改善箇所説明図

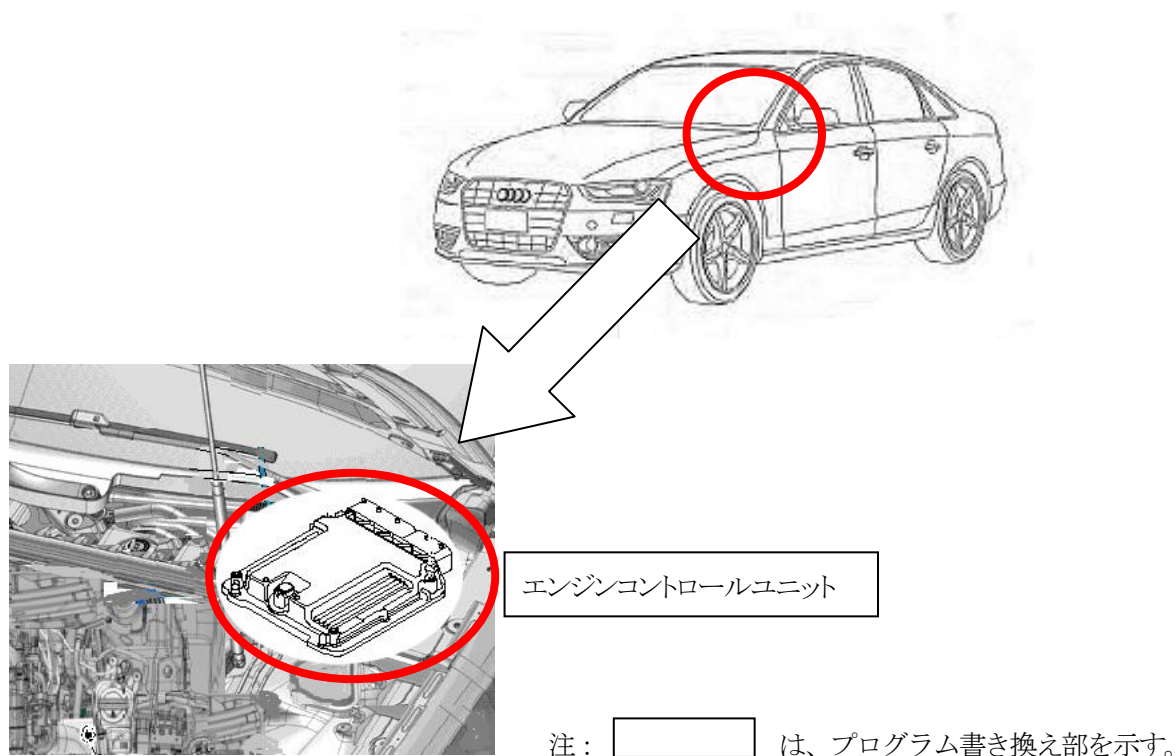
不具合状態にあると認める構造、装置又は性能の状況及びその原因

エンジンコントロールユニットのプログラムが不適切なため、エンジン負荷が増大している場合に、特定のシフト操作を行うと、エンジンが停止する恐れがある。

改善対策の内容

全車両、エンジンコントロールユニットのプログラムを対策されたものに更新する。

識別： 車両識別プレートの下側に、橙色で直径5mm程度のマークを塗布する。
